Provvedimento di Valutazione di Impatto Ambientale integrata con la Valutazione di Incidenza dell' "Impianto per la produzione di energia elettrica da fonte eolica denominato "Valico Casone Cocca", avente potenza nominale pari a 30 MW, da realizzarsi nei Comuni di San Marco dei Cavoti (BN) e Molinara (BN), e relative opere connesse ed infrastrutture indispensabili nei Comuni di San Marco dei Cavoti (BN), Molinara (BN) e Foiano di Val Fortore (BN) - FRI-EL S.p.A. - CUP 9273.

Schema per l'istruttoria delle procedure di Valutazione di Impatto Ambientale

CUP 9273 - Istanza per il rilascio del Provvedimento Autorizzatorio Unico Regionale ex art. 27 bis del D. Lgs. 152/2006 per "Progetto per la realizzazione di un impianto di produzione di energia rinnovabile da fonte eolica denominato "Valico Casone Cocca", costituito da n. 6 aerogeneratori per una potenza massima complessiva di 30,0 MW, nei Comuni di San Marco dei Cavoti (BN) e Molinara (BN), con opere connesse ed infrastrutture indispensabili nei comuni di San Marco dei Cavoti (BN), Molinara (BN), Foiano di Val Fortore (BN), San Giorgio la Molara (BN), Montefalcone di Val Fortore (BN), Ginestra degli Schiavoni (BN), Castelfranco in

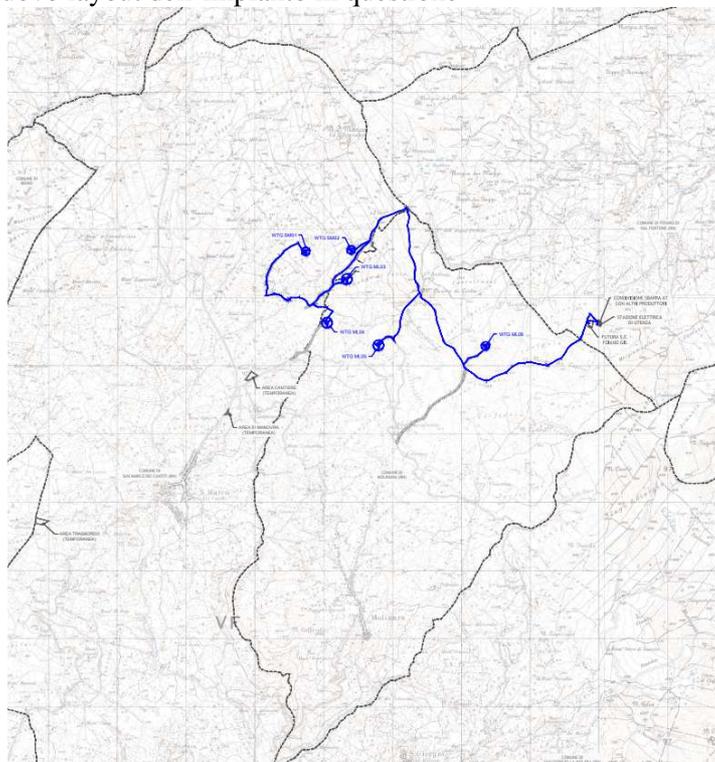
Nello specifico i cambiamenti sono stati:

- eliminazione del cavidotto con livello di tensione 36 kV nei comuni San Giorgio la Molara (BN), Montefalcone di Val Fortore (BN), Ginestra degli Schiavoni (BN), Castelfranco in Miscano (BN), Greci (AV) e Ariano Irpino (AV) pari a circa 30.0 km di lunghezza;

- eliminazione della stazione elettrica di utenza e impianto di utenza per la connessione (Cavidotto AT) ricadenti nel comune di Ariano Irpino;
- la nuova stazione elettrica di utenza sarà ubicata nelle immediate vicinanze della esistente RTN nel comune di Foiano di Val Fortore (BN), in luogo della Stazione Elettrica di Trasformazione (30/36 kV) prevista dalla soluzione progettuale originaria, con conseguente riduzione della superficie di suolo occupata (da 4061 mq a 1137 mq);

- riduzione del cavidotto con livello di tensione 150 kV da circa 1.8 km a circa 207 m;
- il progetto andrà ad interessare esclusivamente i comuni di San Marco dei Cavoti, Molinara e Foiano di Val Fortore della Provincia di Benevento.
